Assunto: Alteração na posição do Queimador Gigante/ Eletrodo
Modelos: CFA 50A/ CFD 50A/ CFM 50A/ CFE 50A/ Todos Semer 4 Bocas
Marca: Consul e Semer

Fig.01

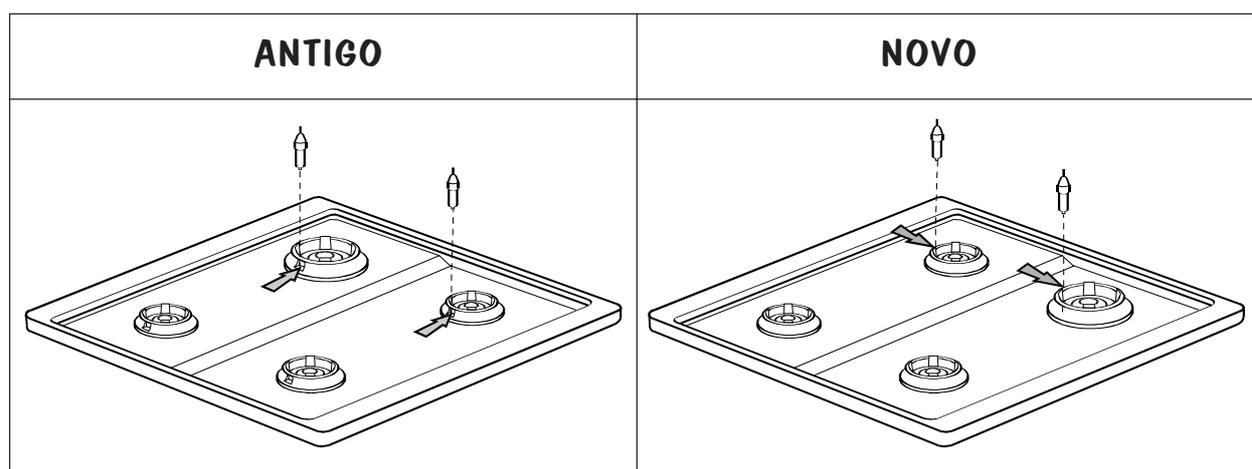
A partir do número de série D7XXXXXX, estamos alterando a posição do Queimador Gigante/ Eletrodos dos modelos 4 bocas em referência, que passam a ter o Queimador Gigante na parte dianteira (lado direito) e Eletrodo à 90° (para os modelos com acendimento automático), conforme mostra a figura 01.

Para os modelos Com Acendimento Automático a posição do Eletrodo deve ser a 90° conforme mostra a figura 01.

Fig.02

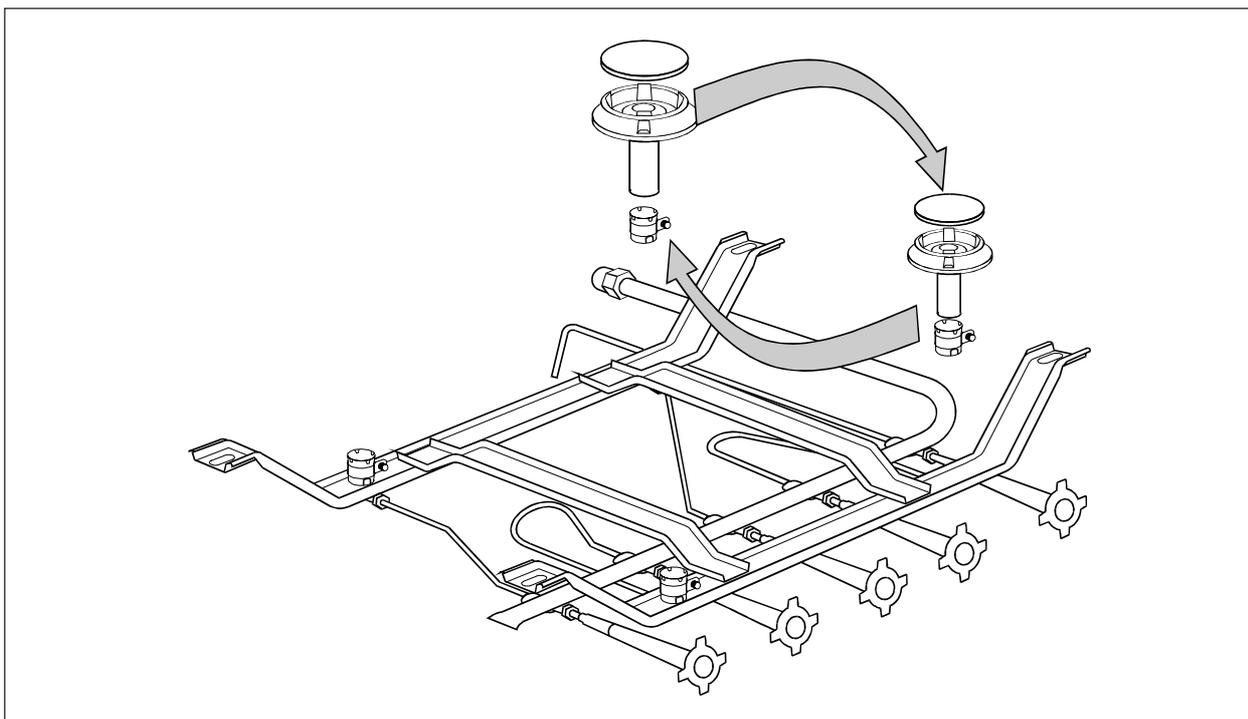
A nova Mesa de Trabalho é intercambiável com a antiga e quando necessário a substituição solicitar o novo código. Com isto teremos que executar uma pequena alteração no sistema de gás, conforme segue:

- 1) Retire o Injetor e a Câmara de Ar para o Queimador Gigante (parte traseira);
- 2) Retire o Injetor e a Câmara de Ar para o Queimador Pequeno (parte dianteira);
- 3) Monte o Injetor e a Câmara de Ar para o Queimador Gigante na parte dianteira;
- 4) Monte o Injetor e a Câmara de Ar para o Queimador Pequeno na parte traseira;
- 5) Monte a nova Mesa obedecendo a nova posição dos Queimadores/ Espalhadores e Eletrodo (quando necessário);
- 6) Caso necessário faça a regulagem da Abertura de Ar.

Para os modelos Sem Acendimento Automático não é necessário a troca de posição da Câmara de Ar, sendo realizado apenas a troca de posição do Injetor.
